Put Tivat-Jaz, Crna Gora

Rezultati brojanja vozila i pješaka realizovanog u periodu od 18.
do 21. novembra 2020. godine

Datum: 10. decembar 2020. godine
Izvještaj pripremljen za: EBRD
Izvještaj pripremio: John Aldridge
Referentni broj: jma_00029_002_

Slika 8.2: Predloženi nekontrolisani pješački prelaz preko više saobraćajnih traka

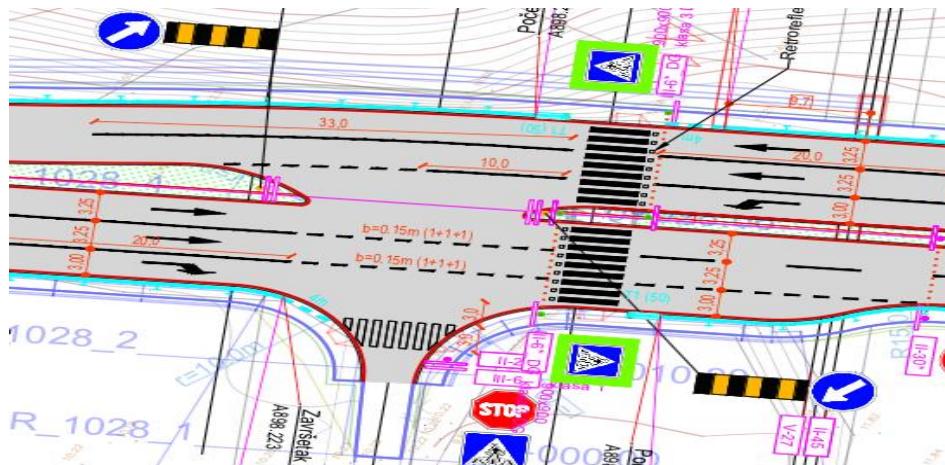
Prethodni izvještaj ref.	Problem po pitanju bezbjednosti	Preporuke	Kategorija rizika V/S/N	Trošak u €	Prihvata se/ne prihvata se	Odgovor projektanta
30	<p>Na stacionaži km 898+231 je predložen prekid razdjelnog ostrva kako bi se omogućilo lijevo skretanje, pri čemu je na ovoj lokaciji dodatno predložen površinski pješački prelaz preko 6 saobraćajnih traka. Površinski pješački prelazi generalno povećavaju rizik od nezgoda s obzirom na činjenicu da se vozila najčešće kreću velikom brzinom zbog prirode projektnog rješenja, pa se stoga ne očekuje veliki broj vozila koja skreću i pješaka koji prelaze ulicu na ovakvim lokacijama.</p>  <p>Preporučuje se izgradnja kružnog toka umjesto površinske raskrsnice, što će takođe dovesti do smanjenja brzine kretanja vozila koja će omogućiti pješacima da pređu ulicu. Alternativno rješenje obuhvata zatvaranje razdjelnog ostrva i postavljanje saobraćajne signalizacije koja će omogućiti pješacima da pritisnu dugme kako bi prešli ulicu ili izgradnja pješačkog mosta.</p> <p>VISOK</p> <p>Procijenjena cijena kružnog toka >50.000 EUR. Pješački most 100.000 EUR i Signalizacija sa dugmetom za prelaz ulice 30.000 EUR.</p> <p>Ne prihvata se.</p> <p>Semafori na raskrsnici, kao ni izgradnja pješačkog mosta, nisu bili predmet projektnog zadatka, pa se stoga ova rješenja ne uzimaju u razmatranje ni u smislu projektnog rješenja. Planskom dokumentacijom nije predviđen kružni tok, dok je na 400m od predmetne lokacije predviđen kružni tok.</p>

Slika 9.2: Predloženi nekontrolisani pješački prelaz preko više saobraćajnih traka

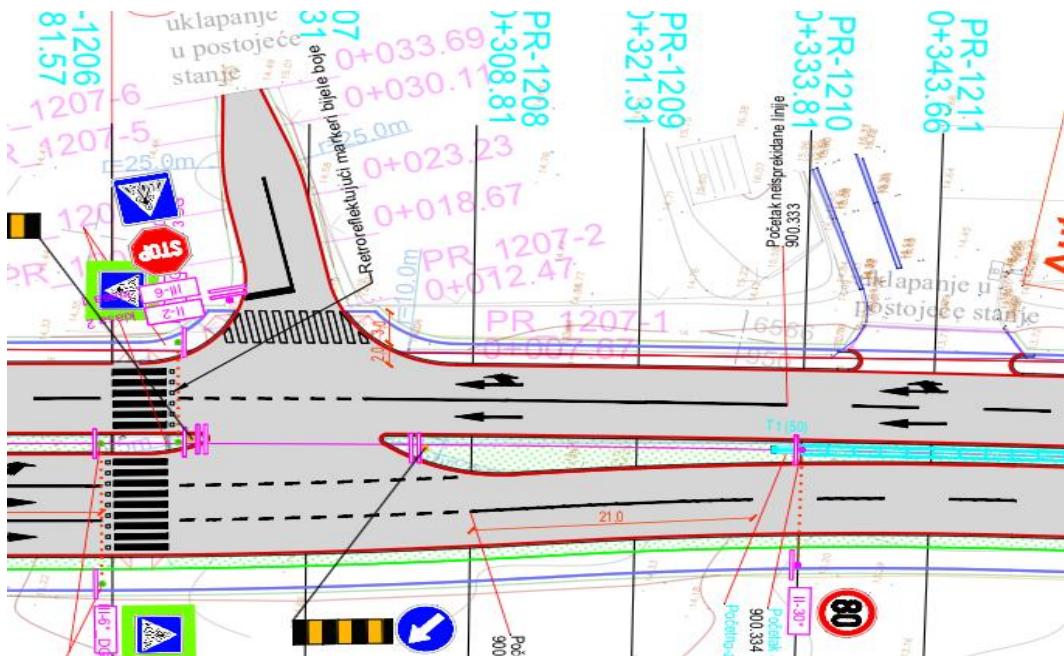
Prethodni izvještaj ref.	Problem po pitanju bezbjednosti	Preporuke	Kategorija rizika V/S/N	Trošak u €	Prihvata se/ne prihvata se	Odgovor projektanta	Odgovor revidenta
35	<p>Na stacionaži km 900+296 je predložena mala raskrsnica. Takođe, na ovoj lokaciji se nalazi prekid razdjelnog ostrva, koji omogućava priključivanje i isključivanje sa puta skretanjem ulijevo. Površinska raskrsnica na putu sa više saobraćajnih traka predstavlja rizik u pogledu povećane vjerovatnoće da može doći do nezgoda prilikom skretanja dok se vozila iz drugih traka kreću velikom brzinom, s obzirom na činjenicu da put sa više saobraćajnih traka nerijetko dovodi do povećanja brzine kretanja vozila, dok se na ovakvim raskrsnicama obično ne predviđaju površinska skretanja. Takođe, na ovoj lokaciji postoje sledeći razlozi za zabrinutost po pitanju bezbjednosti na putu:</p> <ul style="list-style-type: none"> i) Previđen je površinski nekontrolisani pješački prelaz na ovoj lokaciji. Prelaz je predviđen preko 5 saobraćajnih traka, dok takođe postoji rizik da će se vozila kretati velikom brzinom. Oba gorepomenuta faktora dovode do povećanog rizika za pješake koji prelaze ulicu. ii) 40m južno od predložene male raskrsnice se nalazi pristupni put koji vodi do poslovnog objekta „Auto peronica“. Postoji opasnost da vozila koja izlaze iz ovog objekta, a koja žele da se kreću ka jugu, mogu pokušati da skrenu lijevo na lokaciji obližnjeg prekida razdjelnog ostrva. Vozači koji žele da na ovoj dionici skrenu na lijevu stranu puta će morati da skreću polako, što potencijalno može dovesti do sudara sa vozilima na glavnom putu. Dalje se napominje da je radius predloženog puta koji vodi do poslovnog objekta izazovan, usled čega će vozila morati da se kreću sporo kako bi se priključili i isključili na glavni put, što će ugroziti bezbjednost na putu. 	<p>Predlaže se zatvaranje prekida razdjelnog ostrva, pri čemu bi vozila koristila obližnje kružne tokove za skretanje. Dalje se predlaže izgradnja pješačkog mosta ili postavljanje saobraćajne signalizacije za pješake umjesto površinskog pješačkog prelaza. Predloženo rješenje se može unaprijediti postavljanjem semafora na raskrsnici ukoliko broj skretanja vozila opravdava troškove. Mala raskrsnica koja vodi ka Auto peronicu treba da bude zatvorena, dok pristup treba omogućiti putem male raskrsnice na stacionaži km 900+296. Mala raskrsnica na stacionaži km 900+296 treba biti poboljšana na način da se na njoj izgrade trake za brže i sporije kretanje vozila, ukoliko se na ovoj raskrsnici ne postavi saobraćajna signalizacija.</p>	VISOK	<p>Troškovi zavise od izabrane opcije. Troškovi izgradnje raskrsnice sa signalizacijom su procijenjeni na 80.000 EUR. Troškovi zatvaranja razdjelnog ostrva, u kombinaciji sa pristupnim putevima i trakama za sporije i brže kretanje vozila su procijenjeni na 10.000 EUR. Troškovi izgradnje pješačkog mosta su 100.000 EUR. Signalizacija sa dugmetom za prelaz ulice 30.000 EUR.</p>	<p>Ne prihvata se.</p>	<p>Semafori na raskrsnici, kao ni izgradnja pješačkog mosta, nisu bili predmet projektnog zadatka, pa se stoga ova rješenja ne uzimaju u razmatranje ni u smislu projektnog rješenja.</p> <p>Ukoliko Investitor bude smatrao da je potrebno, ova pitanja mogu biti predmet zasebnog projekta.</p> <p>Rješenje po pitanju odvijanja saobraćaja će biti dodatno riješeno zabranom</p>	<p>Razlozi za zabrinutost po pitanju bezbjednosti na putu i dalje postoje. Veći troškovi koji se odnose na odgovarajuće rješenje mogu biti opravdani iz perspektive bezbjednosti na putu. Opravданje tipa pješačkog prelaza se obično definije u odnosu na aktivnost pješaka i brzinu kretanja vozila i protok saobraćaj. Ove informacije nisu dostupne.</p>
